第2回 北区岩淵周辺地区 かわまち推進検討会

令和7年度 第2回 北区岩淵周辺地区かわまち推進検討会

2.3 (追加) 主なご意見について

第2回北区岩淵周辺地区かわまち推進検討会 箇所別のご意見(令和8年2月4日)

1. 広場の基盤整備、坂路の拡幅

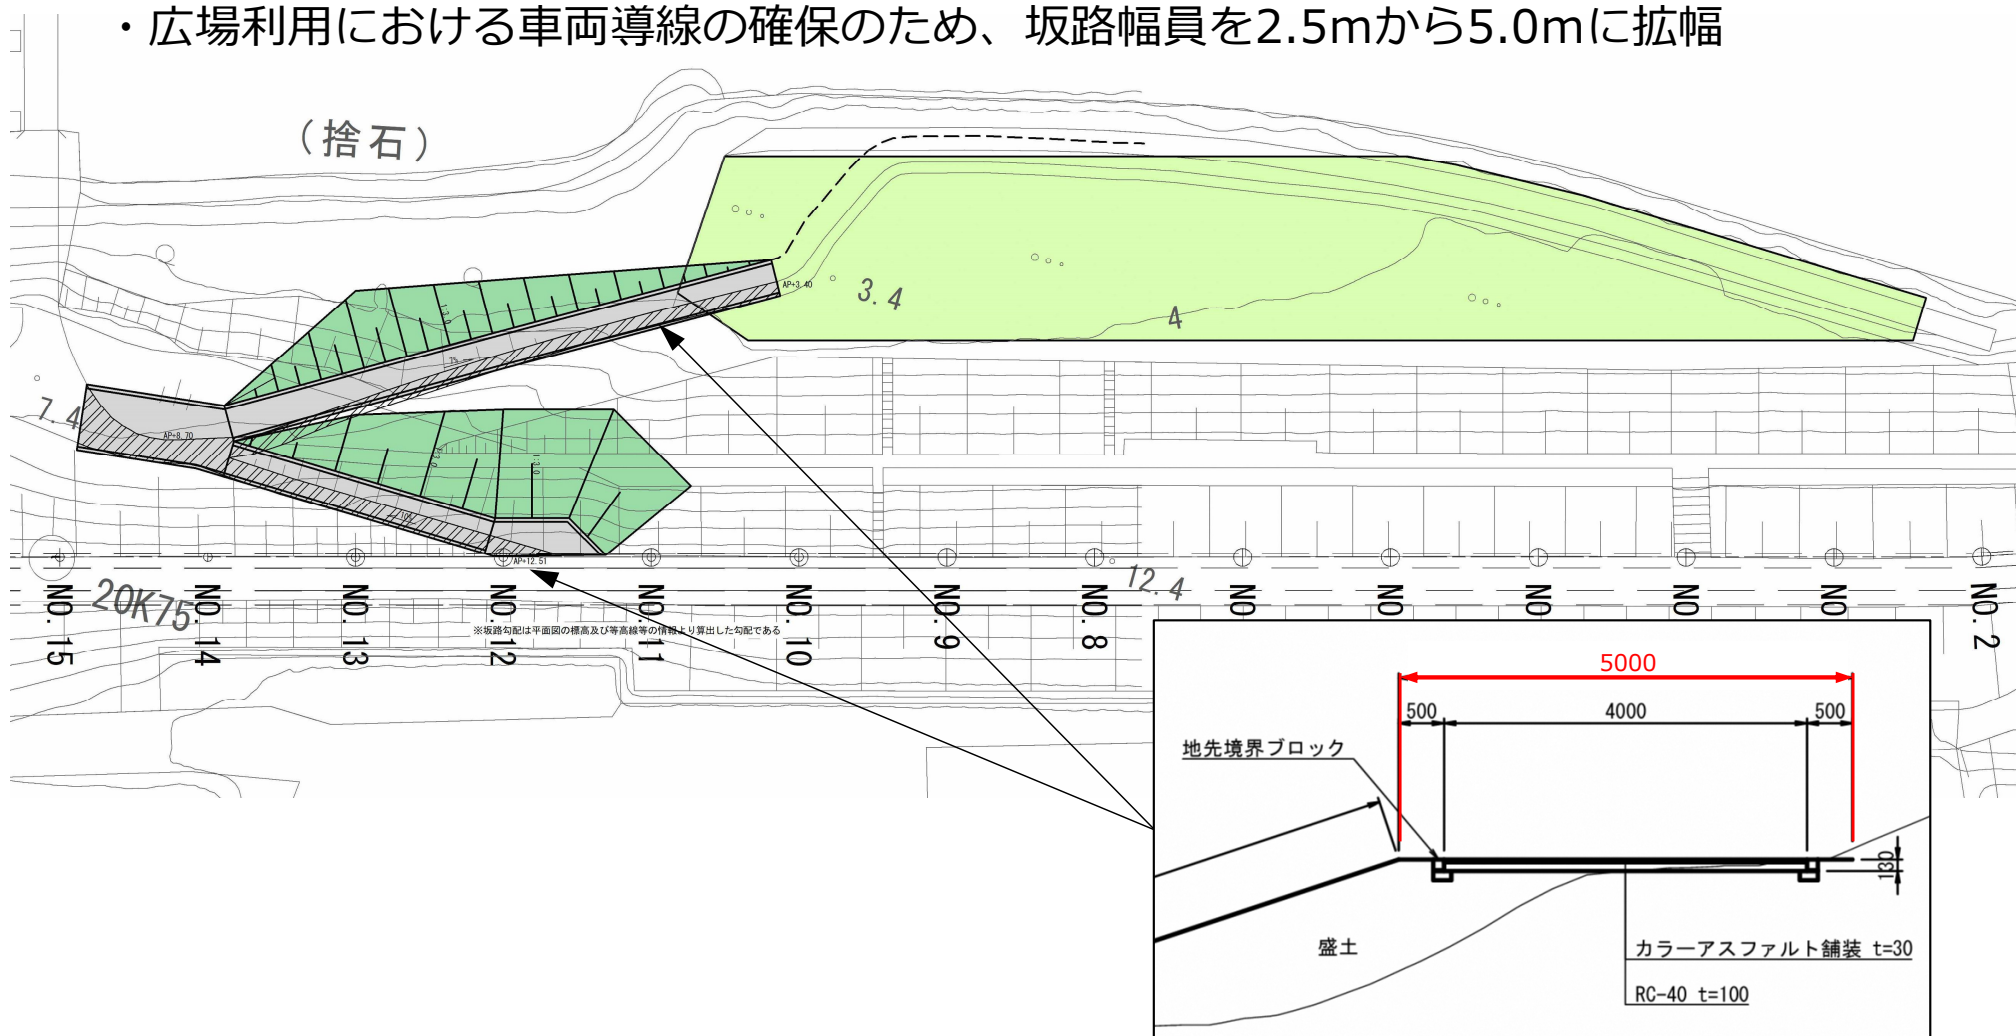
・坂路幅員は3m程度で良い。
・スロープに挟まれた平場(下図緑枠)は花火会の観客席として重要なので、坂路拡幅後も利用できるようにしたい。

- ・ 広場の水たまり解消の方策を検討
- ・ 広場利用における車両導線の確保のため、坂路幅員を2.5mから5.0mに拡幅

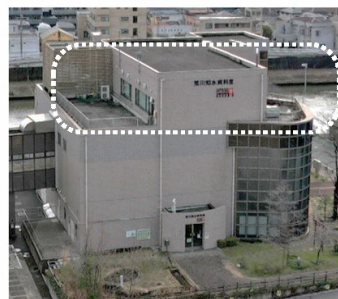
・赤水門を望む一番良い箇所のため、当該箇所も眺望を活かした整備を検討すべき。

・新たな階段や通路を整備すると、法面が手摺だらけとなり、赤水門の眺望が良い場所への移動できなくなるため、手摺がない場所があっても良い。

・上流側のテラスについても日陰があると良い。テラスは2箇所も使いたい。
・既存の図書を活かして地域の人が歴史を学ぶ場として活用してもらいたい。
・カフェを運営するという目標をたてて取り組むことが必要。それに合わせて、バックヤードの水回りを整備すべきだ。

・ベンチを設置する部分だけ盛土すればよいのではない

・花火会終了後に帰る人が滞留する場所となる。少なくともベンチは取り外しができる構造が望ましい。
・ベンチの取り外しはむずかしいため、人の流れを分ける方法を考えてもらった方が良い。
・警察と協議をしてから整備を検討した方が良い。
・堤防拡幅部にキッカーが入るようにしたい。
・現状の白いガードレールの改良。

・遊歩道の幅員は計画ほど拡幅する必要はない。
